# 質 疑 回 答 書

工事名称 岡南事業所（仮称）管理棟ほか新築工事

契約番号 2025041744-10

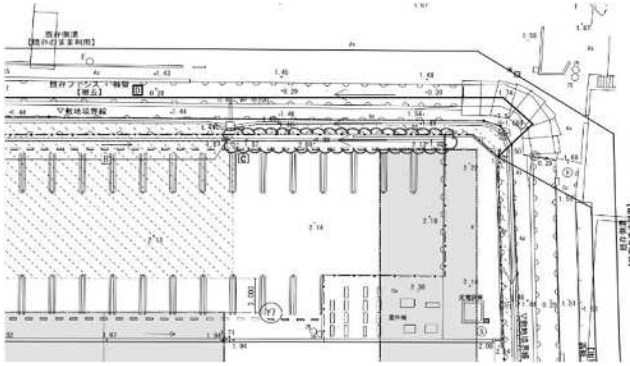
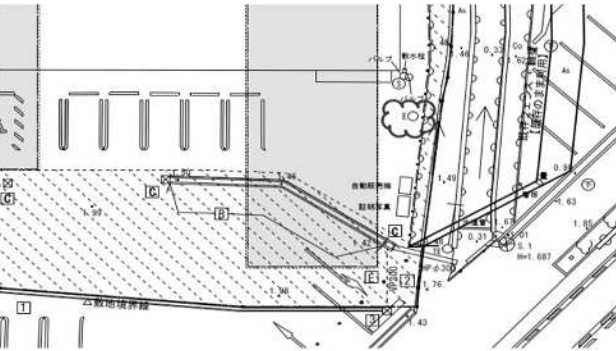
| 番号 | 数量<br>総括表            | 図面<br>番号 | 質 疑 事 項                                                                                                                                                                                                                  | 回 答                                                                                                  |
|----|----------------------|----------|--------------------------------------------------------------------------------------------------------------------------------------------------------------------------------------------------------------------------|------------------------------------------------------------------------------------------------------|
| 33 |                      | 現場説明書    | 管理棟敷地への搬入計画のため、車両軌跡の検討を行いました但トレーラーは入場不可のため、10t車による車両制限を行うか、可燃ごみ広域処理施設整備の仮囲い盛替え等、通行可能とするための対応が必要です。車両制限を行うかご指示ください。<br>また、通行可能とするため可燃ごみ広域処理施設整備の仮囲い盛替え等の対応が必要となる際には、関係者間で協議が可能であり掛かる費用については、変更対象とし別途協議頂けるものと考えてよろしいでしょうか。 | 車両制限を行う予定はありません。仮囲い盛替え等の対応については、施工上の安全性を勘案し、別途、関係機関と協議の上、必要に応じて、岡山市工事請負契約約款第18条（条件変更等）に基づき協議の対象とします。 |

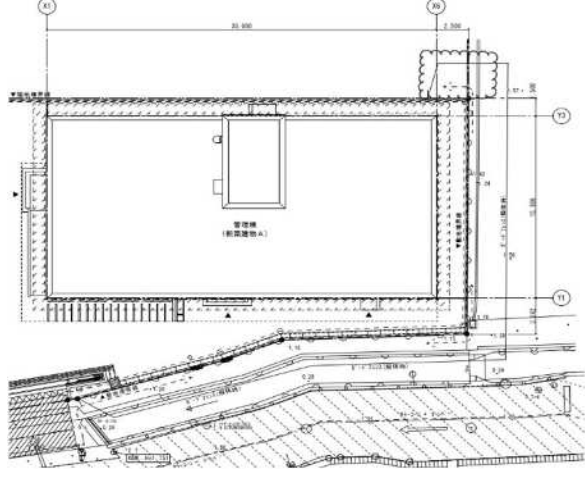
| 番号 | 数量<br>総括表 | 図面<br>番号 | 質 疑 事 項                                                                                                                                          | 回 答     |
|----|-----------|----------|--------------------------------------------------------------------------------------------------------------------------------------------------|---------|
| 38 |           | KA-07    | <p>車庫棟敷地の北東面U型側溝は撤去記載がありませんが、別途解体工事にて撤去されるものと考えて宜しいでしょうか。</p>  | よろしいです。 |
| 39 |           | KA-07    | <p>北東面の敷地内の引込電柱は別途解体工事にて撤去されるものと考えて宜しいでしょうか。</p>             | よろしいです。 |
